## **Avis délibéré**

### **Projet de réaménagement de la plage de Grande Anse à Deshaies dans le cadre du projet OCEAN (97126)**

**N°: MRAe 2022APGUA9**

**Pièces transmises :** Étude d'impact et son résumé non technique (Version 28 juillet 2022)

Illustrations : À gauche, plan de localisation du projet (Source : Étude d'impact, p. 14). À droite, plan des abords du projet (Source : Étude d'impact, p. 16)

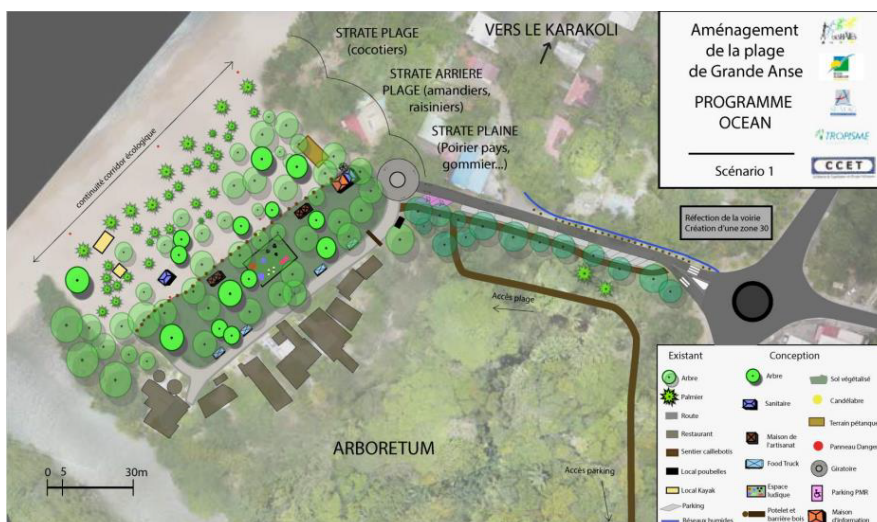
**La MRAe s'étonne que l'interaction du linéaire de la piste cyclable avec le parking et/ou la RN2 ne soit pas définie à ce stade ; d'autant plus que les deux projets sont portés par une même entité, la Région.**
